监 理 通 知 单

工程名称：通威天门沉湖生态农业示范区 20MW 渔光一体项目

编号：TWTM-JITZ-016

事由：关于光伏区方阵与方阵之间接地连接安装质量问题。

(附方阵接地及桥架连接现状图片)：

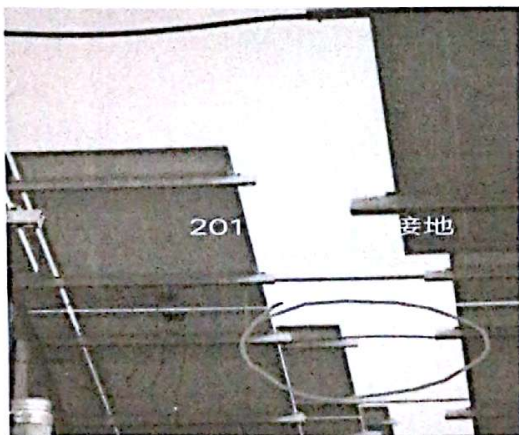
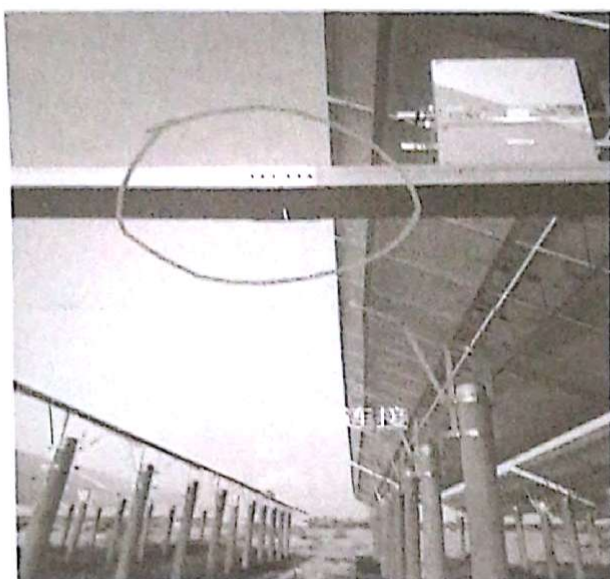
- 1、设备材料进场未报审；
- 2、20#、21#、22#都存在方阵与方阵之间接地连接未按照设计规范要求来完成，见附图；
- 3、20#、21#、22#部分桥架存在桥架连接处未采用 4mm² 导线连通,见附图；

基于上述情况，为保证后续质量问题，我监理部要求你单位针对上述问题，引起高度重视，加强内部质量管理力度，严防此类质量问题再次发生，对上述有问题的接地尽快进行处理；对相关材料提交审核，否则一切责任由你单位承担。
